改善箇所説明図

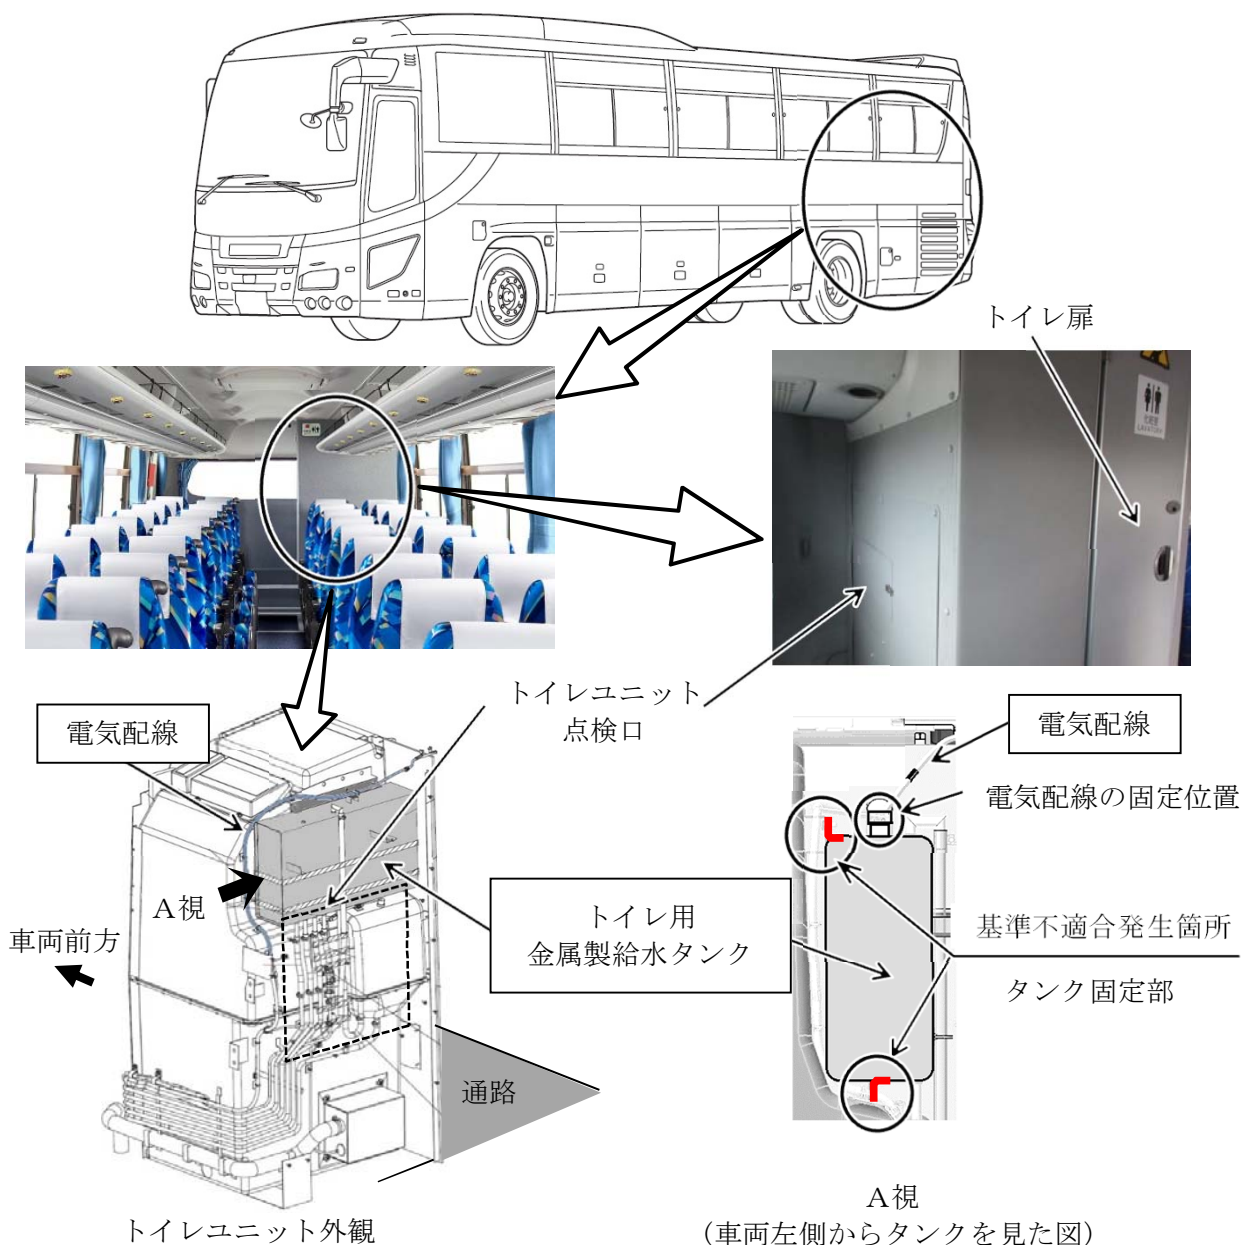
大型バスのトイレ用金属製給水タンクにおいて、タンク固定部の強度が不足しているため、固定部が損傷してタンクが脱落することがある。そのため、タンクに固定されているトイレ用電気配線が損傷して、火災に至るおそれがある。

- ①全車両、給水タンクを固定ベルトで固定する。
- ②全車両、トイレ用電気配線の損傷有無を点検し、固定位置と配索を変更する。
なお、配線が損傷している場合には補修する。
